Mitteilung an die Bezirksverwaltung Südost zur Anregung lfd. Nr. Ans / 0013 / 2022 von der CDU-Fraktion in der Bezirksvertretung Südost vom 29.03.2022

„Anregung zur Vorlage V/0131/2022 „Neugestaltung der nördlichen Schulhoffläche der Annette-von-Droste-Hülshoff Grundschule in Angelnmode zusammen mit dem angrenzenden Spielplatz Birkenheide II – Planungs- und Baubeschluss“

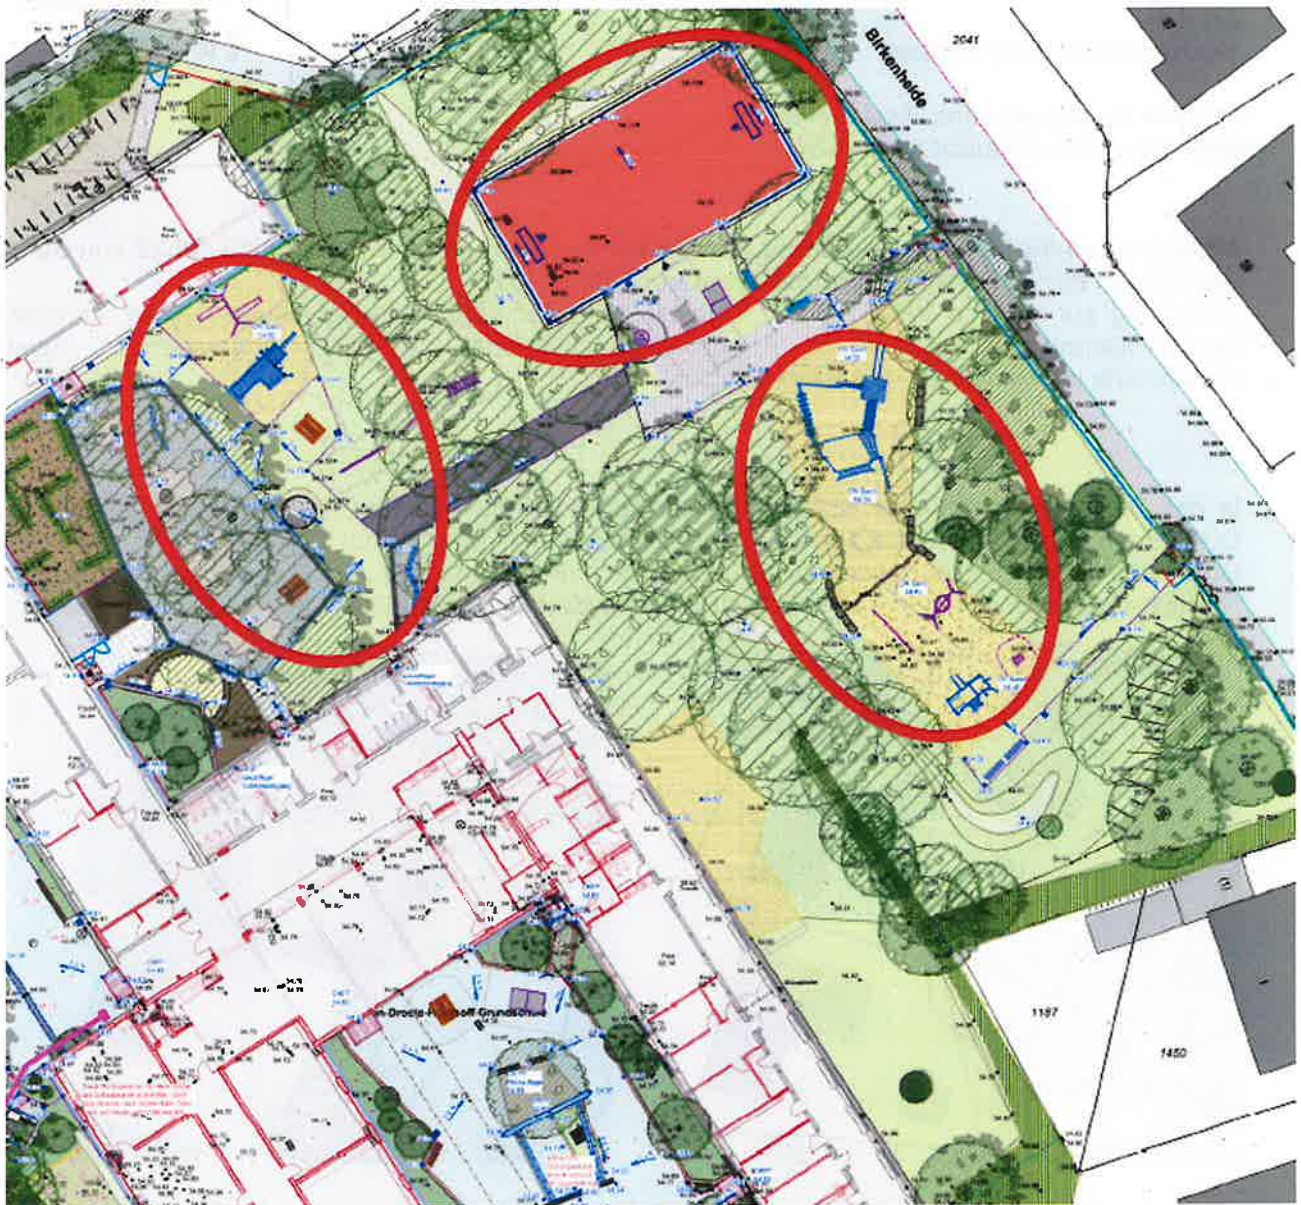
In der Anregung begrüßt die CDU-Fraktion ausdrücklich die Planung zur Schulhofumgestaltung. Die CDU-Fraktion regt an, dass der Zaun, der hinter den Grundstücken Birkenheide Nr. 32 zwischen Grundstück und Schulgebäude auf Grund schlechter Beaufsichtigung gezogen wurde, weiter nach Nordwesten verschoben werden soll. Begründet wurde dies mit der Befürchtung, dass es zu einer

größeren Lärmentwicklung hinter den Grundstücken kommen könnte, da nun die Schulhoffläche mit der Spielplatzfläche zusammengelegt werden soll. Durch die Verschiebung der Zaunanlage nach Nordwesten, sollte zumindest dieser Bereich schlechter zugänglich sein.

Wie bereits in der Sitzung am 29.03. 2022 erläutert (siehe Niederschrift zur Sitzung) soll aus Sicht der Verwaltung der Zaun nicht nach Nordwesten verschoben werden, da damit ca. 240m² funktionstüchtige, gut überschaubare Rasenfläche verloren gingen, die für ein ruhiges Spielen (Rollenspiele, Picknickfläche, etc.) abseits des großen Spielbetriebs gut genutzt werden kann.

Ferner ist die Verwaltung davon überzeugt, dass sich die lärmintensiven Spielbereiche auf die Sandspielbereiche, das Multifunktionsfeld und den Innenhof konzentrieren werden. So ist der Innenhof mit Tisch-Bank-Kombinationen und die neuen Sandflächen mit zahlreichen attraktiven Spielgeräten ausgestattet.

Aus den oben genannten Gründen kann die Verwaltung der Verschiebung der Zaunanlage nicht Folge leisten.
